女川2号炉原子炉制御室の居住性評価に係る評価点の適正化に伴う評価結果の修正について

1. 事案の概要

図1 グランドシャイン線の評価点変更について

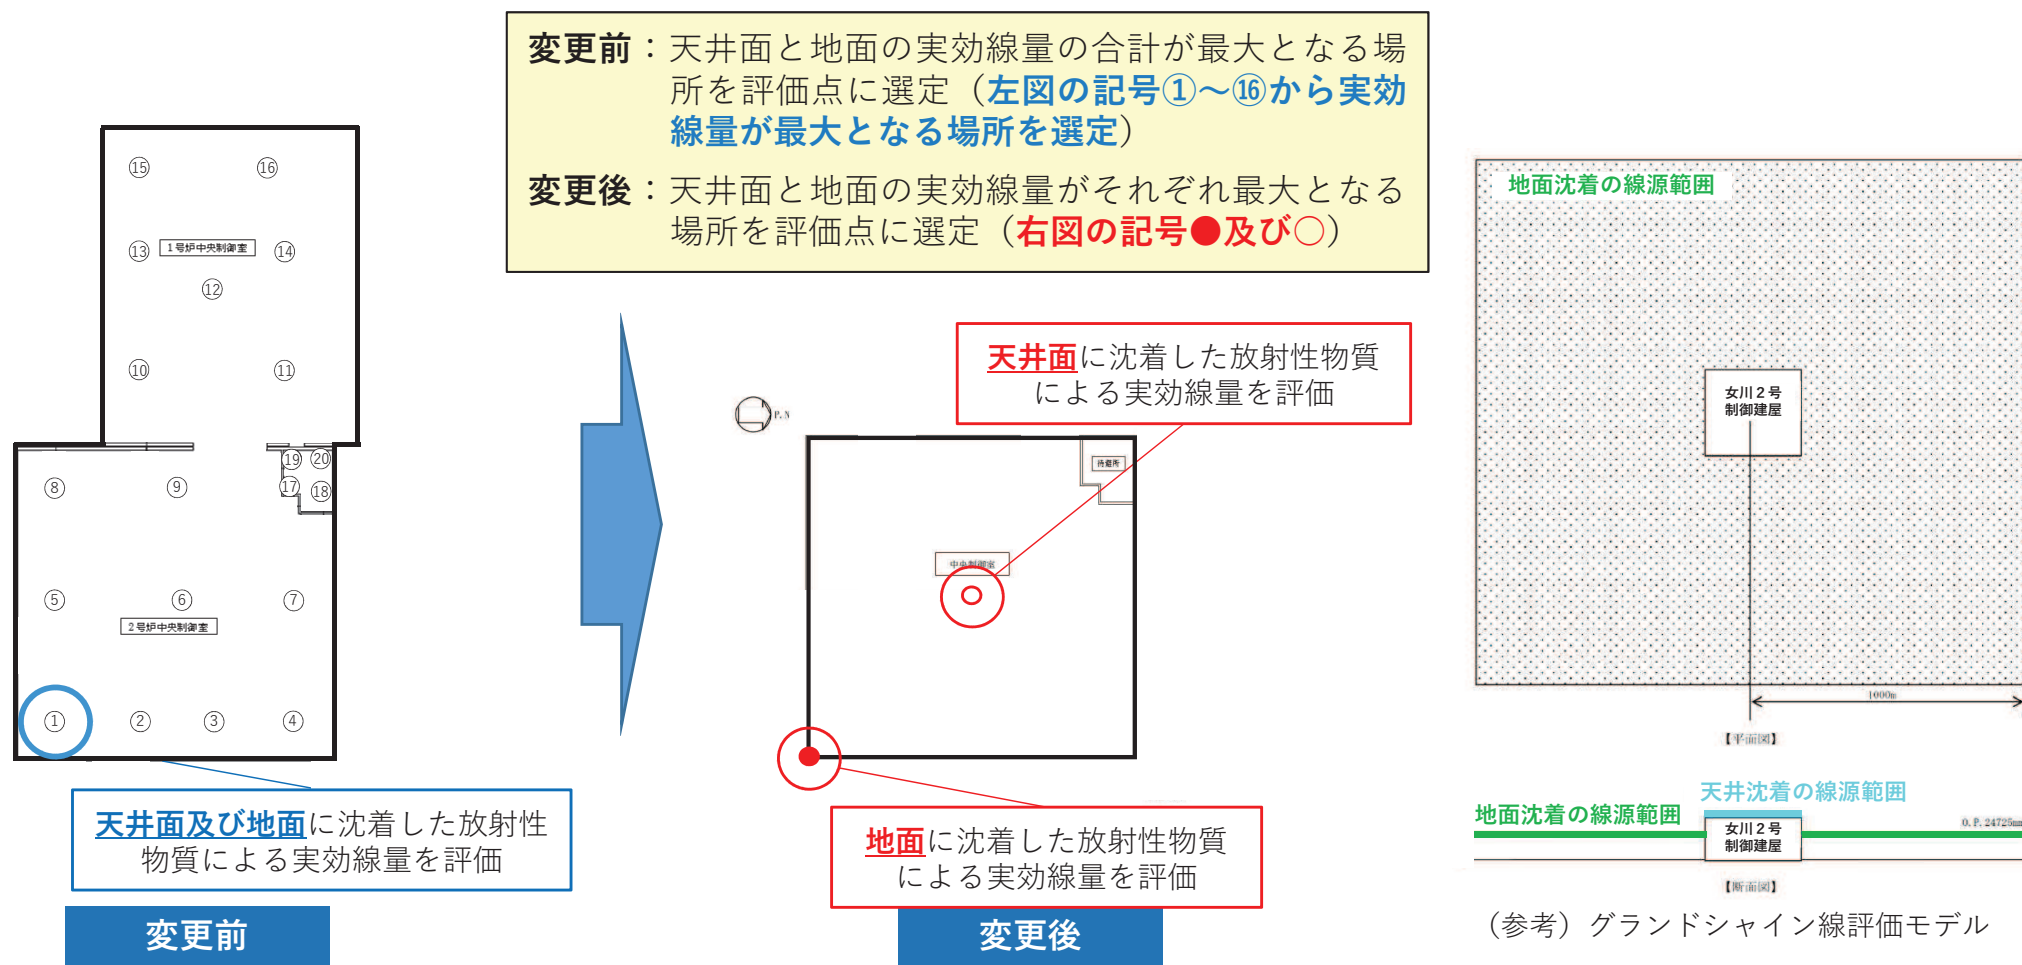
- 女川2号炉新規規制基準適合性審査に係る設置変更許可時の審査資料「59条 運転員が原子炉制御室にとどまるための設備」における被ばく評価結果について、グランドシャイン線による線量評価結果を他の経路による線量評価結果と積算し、7日間の積算線量を求める過程で、積算すべき評価点データが適切ではなかったことが判明した。
- 2018年に女川1・2号中央制御室の共用取止めに合わせて、線量評価結果が保守的となるよう、図1に示すとおりグランドシャイン線の評価点を変更したが、審査資料作成時に、天井面に沈着した放射性物質による実効線量について、**「記号○」**の評価点における評価結果を用いるべきところ、**「記号①」**の評価点における評価結果を用いて積算していた。

- 評価点データの適正化により、下表の修正後の列に示すとおり、被ばく経路③の評価結果は約6.7mSvから約6.8mSvに変更となるが、各被ばく経路の実効線量の合計値約51mSvに変更はない

- 本来の評価すべき評価点で積算した場合でも、中央制御室居住性評価における運転員の実効線量の最大値は従来評価と同様に約51mSvとなり、適合性を判断する基準である「運転員の実効線量が7日間で100mSvを超えないこと」を満たしており、審査に対する影響はない。
- 審査資料「59条 運転員が原子炉制御室にとどまるための設備」の本事案に係る実効線量について、資料O2-他-F-24-0030の比較表に適正化の内容を示す。
